Aan: Minister voor Medische Zorg
Van: Comité bouwkundige aanpassingen IC-opschaling
Datum: 19 januari 2021

Advies Comité bouwkundige aanpassingen IC-opschaling
COOCZ20023 - ADRZ Goes

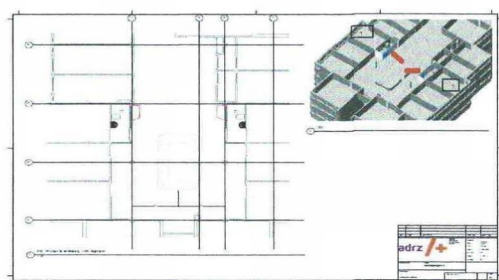
Het plan behelst dat naast de bestaande isolatiekamers een derde (kamer 3) en vierde isolatiekamer (K12) worden gerealiseerd. Kamer 12 is aan de overzijde van kamer 3 gelegen. De extra bedden worden buiten de muren van de IC georganiseerd op de naastgelegen CCU afdeling. Totaal 14 IC-bedden. De COVID zorg zal georganiseerd worden op de reguliere Intensive Care, in combinatie met non-COVID-zorg. De IC-bedden op de CCU afdeling zullen in principe bezet worden met non-COVID-zorg tenzij het scenario om een ander besluit vraagt.

Aan de buitenzijde van de huidige eenpersoonskamers wordt een sluis gebouwd, gebruikmakend van een deel van de huidige gang/middenruimte.

De uitbreiding van de IC-capaciteit vindt plaats buiten de muren van de huidige IC, namelijk op de CCU. Op de IC wordt de isolatiecapaciteit vergroot. Dit betreft de aanbouw van een sluis en ingrijpende installatietechnische aanpassingen om de scheiding van schone en vuile luchtstromen te waarborgen. Ondanks de hoge kosten vindt het Comité deze aanpak wel logisch, functioneel en passend.
